**Bauleitplanung der Stadt Laubach, Stt. Lauter  
- Bebauungsplan „Kindertagesstätte Lauter“  
hier: frühzeitige Öffentlichkeits- und Behördenbeteiligung nach  
§ 3 (1) und § 4 (1) BauGB**

**Stellungnahmen im Rahmen der o.a. Beteiligungsverfahren**

**Beschlussempfehlungen**

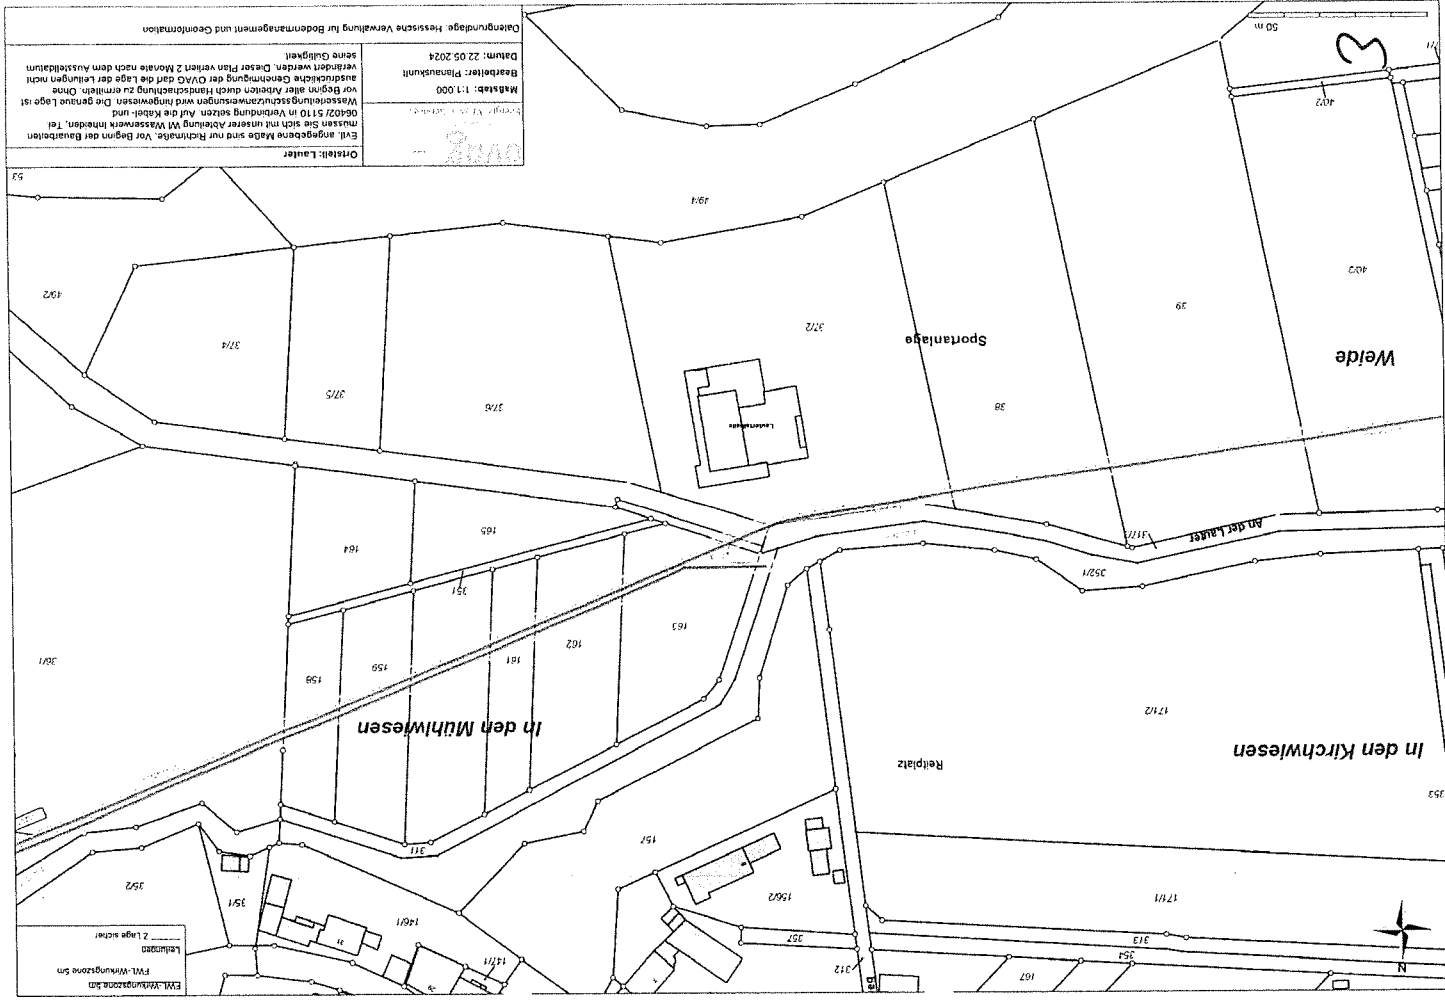
Den Verlauf der 8. Fernwasserleitung Lauter – Bad Nauheim ZWT 450 GG – 500 entnehmen sie bitte dem beigefügten Lageplan M 1 : 1000.

Wir möchten Sie darauf hinweisen, dass es sich bei der 8. Fernwasserleitung ZWT 450 GG eine ca. 125 Jahre alte Leitung handelt, die gegen Erschütterungen sehr empfindlich ist.

Des Weiteren können wir keine verbindliche Aussage über die genaue Lage und Tiefe der Fernwasserleitung und des Steuerkabels treffen, hier ist es unbedingt notwendig vor Beginn der Arbeiten die Leitung in gefährdeten Maßnahmenbereichen per Suchschlitze, vorzugsweise in Handschachtung, zu definieren.

Ohne ausdrückliche Genehmigung der OVAG darf die Lage der Leitungen nicht verändert werden.

Die Hinweise und Ausführungen bezüglich der Fernwasserleitung werden umfassend zur Kenntnis.

Im Bebauungsplan erfolgt im Bereich der Leitung die ergänzende Festsetzung einer mit Geh-, Fahr- und Leitungsrecht zu belastender Fläche; gemäß Information der OVAG, FB Wasser (Friedberg) ist eine diesbezügliche Grunddienstbarkeit zugunsten der OVAG bereits eingetragen.

Im Vorfeld konkreter Erschließungs- und Baumaßnahmen erfolgt frühzeitig eine detaillierte Abstimmung mit der OVAG (Wasser).

Eine Überbauung durch hochbauliche Anlagen findet nicht statt.

Der Sachverhalt bezüglich der Fernwasserleitung wird in der Begründung zum Bebauungsplan angeführt.

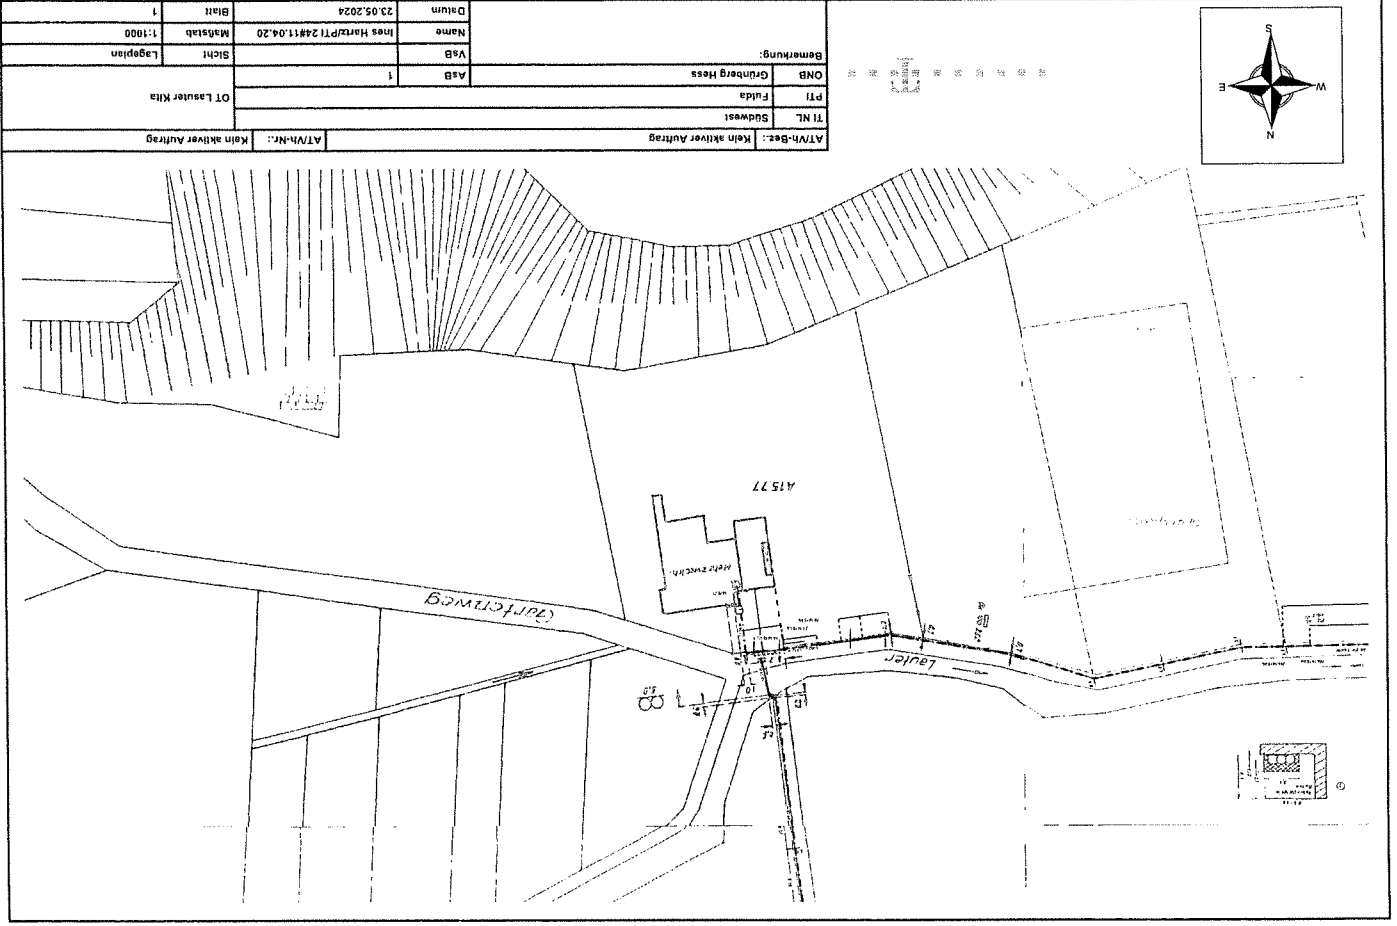
Im Planbereich befinden sich im Bereich der Mehrzweckhalle Telekommunikationslinie der Telekom (s. Anlage). Gegen Ihre Planung haben wir keine Einwände.

Zur Versorgung des neuen Gebäudes mit Telekommunikationsinfrastruktur durch die Telekom ist die Verlegung neuer Telekommunikationslinien im Plangebiet und außerhalb des Plangebiets erforderlich. Für den rechtzeitigen Ausbau des Telekommunikationsnetzes ist es notwendig, dass Beginn und Ablauf der Erschließungsmaßnahmen im Plangebiet der Deutschen Telekom Technik GmbH unter dem im Briefkopf genannten Adresse so früh wie möglich, mindestens 3 Monate vor Baubeginn der Erschließungsarbeiten, schriftlich angezeigt werden.

Bei der Bauausführung ist darauf zu achten, dass Beschädigungen der vorhandenen Telekommunikationslinien vermieden werden und aus betrieblichen Gründen (z. B. im Falle von Störungen) der ungehinderte Zugang zu den Telekommunikationslinien jederzeit möglich ist. Insbesondere müssen Abdeckungen von Abzweigkästen und Kabelschächten sowie oberirdische Gehäuse soweit frei gehalten werden, dass sie gefahrlos geöffnet und ggf. mit Kabelziehfahrzeugen angefahren werden können. Es ist deshalb erforderlich, dass sich die Bauausführenden vor Beginn der Arbeiten über die Lage, der zum Zeitpunkt der Bauausführung vorhandenen Telekommunikationslinien der Telekom informieren. Die Kabelschutzanweisung der Telekom ist zu beachten.

Die Hinweise und Ausführungen bezüglich der vorhandenen Telekommunikationslinien werden umfassend zur Kenntnis.  
Im Zuge der Erschließungs- bzw. Vorhabenplanung und im Vorfeld konkreter Erschließungs- und Baumaßnahmen erfolgt frühzeitig eine detaillierte Abstimmung mit der Deutschen Telekom.

Der Sachverhalt bezüglich der Telekommunikationslinien wird in der Begründung zum Bebauungsplan angeführt.
